DOSSIER DE DEMANDE D'AUTORISATION ENVIRONNEMENTALE UNIQUE (DAEU)

**Site de transit et traitement de déchets de D3E, de démontage et de dépollution de VHU et de transit / regroupement de déchets métallique et autres déchets non dangereux - Site de la Jaula,
(Guadeloupe)**

PJ n°7 – Note de présentation non technique

Partie concernée du DAEU	Remarques / commentaires / complétiludes (courrier DEAL du 17/09/2021)	Complétiludes apportées	Localisation des modifications
CERFA	Le pétitionnaire devra s'assurer d'un classement selon la rubrique 1510 des zones de stockage de déchets combustibles	Sur le site d'AER, aucun déchet combustible entrant ou sortant n'est stocké sous un entrepôt couvert	-
PJ 02 Eléments graphiques	<p>Le plan d'ensemble ne présente pas clairement les différentes activités (VHU, métaux, piles et batteries, D3E), en termes de surface occupée, de nature des flux (entrants / sortants).</p> <p>Des annotations avec des nombres sont indiqués sans aucune précision de ceux-ci.</p> <p>Certains de ces éléments apparaissent dans l'étude d'impact et l'étude de dangers.</p> <p>Pour une meilleure lisibilité, il conviendrait que l'ensemble des éléments apparaissent dans cette partie

Figure 1 : Comparaison entre les plans de masse de 2015 et 2021

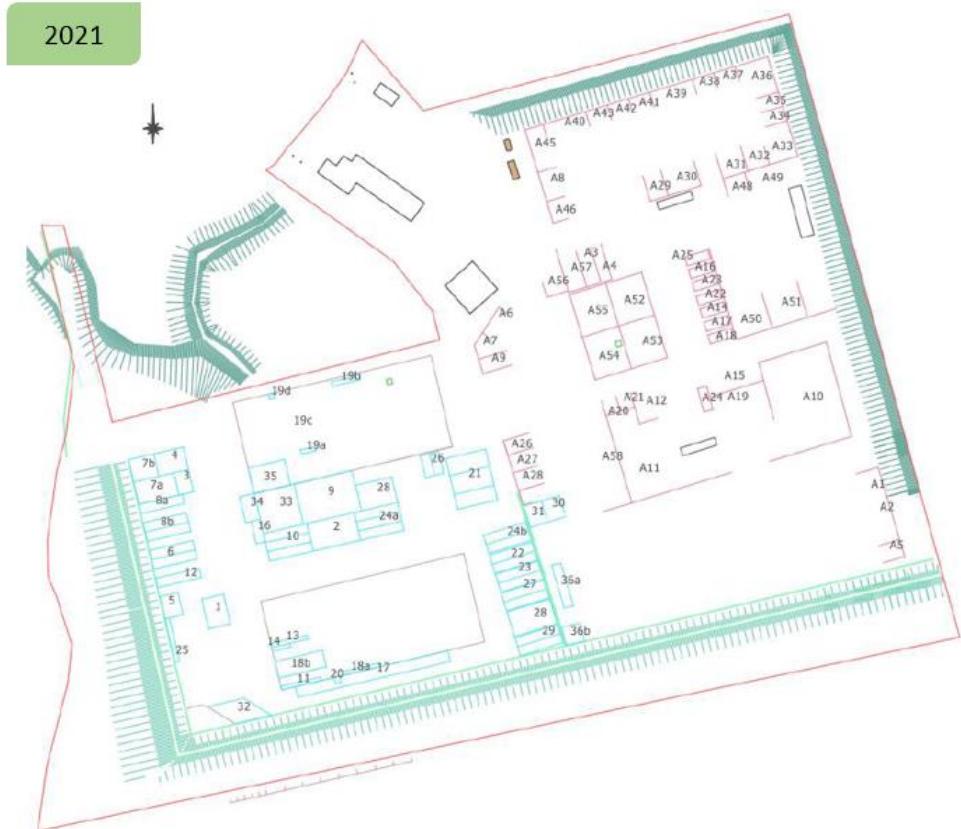
Le plan d'ensemble ne présente pas clairement les différentes activités (VHU, métaux, piles et batteries, D3E) en terme de surface occupée, en terme de nature des flux (entrants/sortants). Des annotations avec des nombres sont indiquées sans aucune précision de ceux-ci. Certains de ces éléments apparaissent dans l'étude d'impact et l'étude de dangers. Pour une meilleure lisibilité, il conviendrait que l'ensemble des éléments apparaissent dans cette partie.

Partie concernée du DAEU	Remarques / commentaires / complétiludes (courrier DEAL du 17/09/2021)	Complétiludes apportées	Localisation des modifications
		Rajout des cartouches et toner + piles dans la zone de stockage 25 D3E. Volume / hauteur : voir le tableau récapitulatif par zone	
	<p>Rubrique 2711 La quantité de D3E augmente considérablement de 1 793 m³ à 4 975 m³. Le pétitionnaire devra également apporter des précisions sur les conditions de stockage au vu de la situation existante (modalité entreposage volume supplémentaire, volume, hauteur, localisation des zones d'entreposage, etc.)</p>	<p>Optimisation des zones de stockage sur le site pour chaque type de flux (entrant, sortant, en transit) présenté sur le plan de masse mis à jour. Les surfaces et hauteurs de stockage sont présentés dans le tableau récapitulatif par zone. La localisation des zones d'entreposage, en fonction du type de flux est présentée sur le plan en PJ 02. Utilisation de certaines zones non utilisées jusqu'à présent (cf. comparaison du plan de masse 2016 et 2021).</p>	Intégration d'un plan comparatif des zones de stockage entre 2015 et 2021 au paragraphe 2.1

Figure 6 : Localisation des zones de stockages pour la rubrique 2715 entre les plans de masse de 2015 et 2021

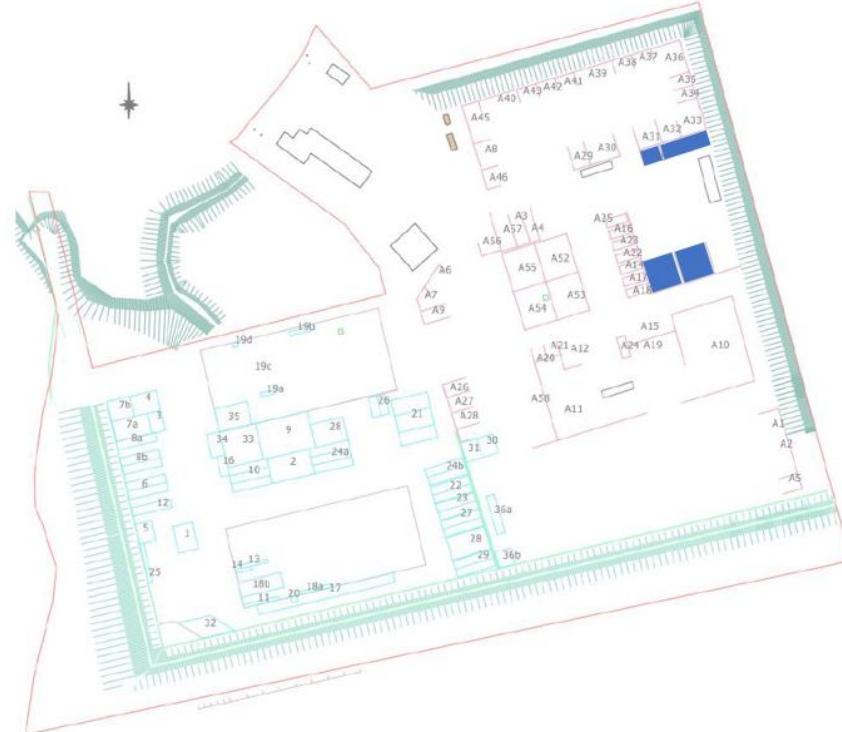
<p>Rubrique 2715 La quantité de DND du type verre augmente considérablement de 392 m³ à 870 m³. Le pétitionnaire devra également apporter des précisions sur les conditions de stockage au vu de la situation existante (modalité entreposage du volume supplémentaire, volume, hauteur, localisation zone d'entreposage, etc.)</p>	<p>Optimisation des zones de stockage sur le site pour chaque type de flux (entrant, sortant, en transit) présenté sur le plan de masse mis à jour. Les surface et hauteur de stockage sont présentés dans le tableau récapitulatif par zone. La localisation des zones d'entreposage, en fonction du type de flux est présentée sur le plan en PJ 02. Plus de petites surfaces de stockage par rapport à 2016 et diminution du stockage de ferraille (- 595 m²) et augmentation du verre (+ 478 m³). Sur l'ensemble du site nous avons mis en place des alvéoles de stockage bétonnées.</p>	Intégration d'un plan comparatif des zones de stockage entre 2015 et 2021 au paragraphe 2.1
